**V.I.A. POSTUMA DELL'ESISTENTE IMPIANTO DI
DEPURAZIONE DELLE ACQUE REFLUE SITUATO IN LOCALITÀ
IL POLLINO NEL COMUNE PIETRASANTA (LU), CON
MODIFICHE MIGLIORATIVE ALL'IMPIANTO.**

**PROCEDURA DI VIA POSTUMA
AI SENSI DELL'ART. 43 DELLA L.R. 10/2010**

**OSSERVAZIONI ALLA DOCUMENTAZIONE INTEGRATIVA
DATATA 18/03/2021.**

Committente: Associazione per la Tutela Ambientale della Versilia		Documento elaborato da: T.E.R.R.A. S.r.l.
Data prima emissione: Aprile 2021	Revisione: 00	Codice progetto: 21-16-05

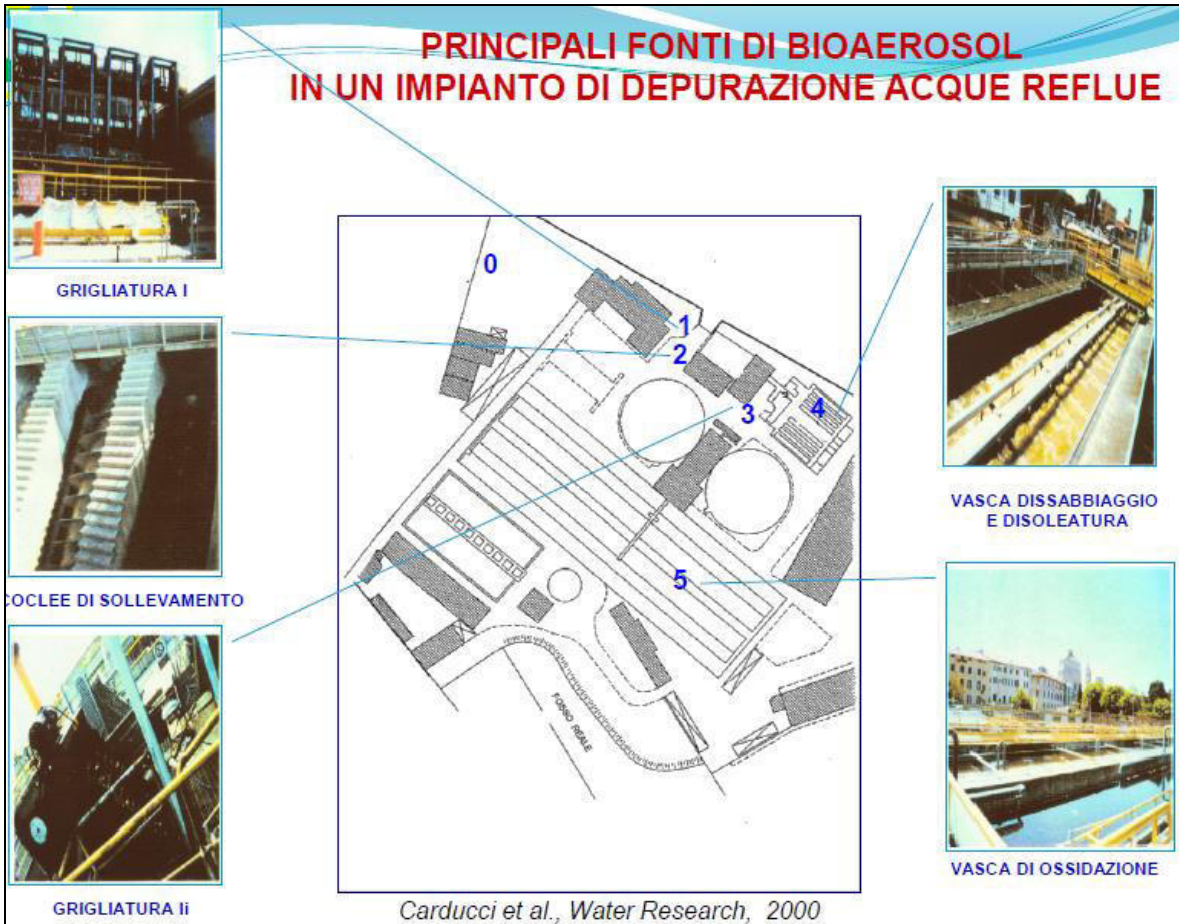
Dall'analisi della Planimetria della rete di raccolta delle AMD si rileva, inoltre, come l'area interessata dallo stoccaggio dei rifiuti non sia asservita da rete di raccolta delle acque meteoriche.

Proprio in relazione allo stoccaggio dei rifiuti prodotti dall'esercizio dell'impianto, in regime di deposito temporaneo, nella documentazione integrativa non risultano descritte le modalità di stoccaggio delle diverse tipologie di rifiuto e le caratteristiche proprie delle aree di stoccaggio, analogamente a quanto visto in precedenza per lo stoccaggio dell'ipoclorito di sodio.

Inoltre, nulla viene detto in merito al criterio adottato per la gestione del deposito temporaneo, ovvero se l'allontanamento dei rifiuti avviene con criterio temporale (ogni 3 mesi) o con criterio quantitativo.
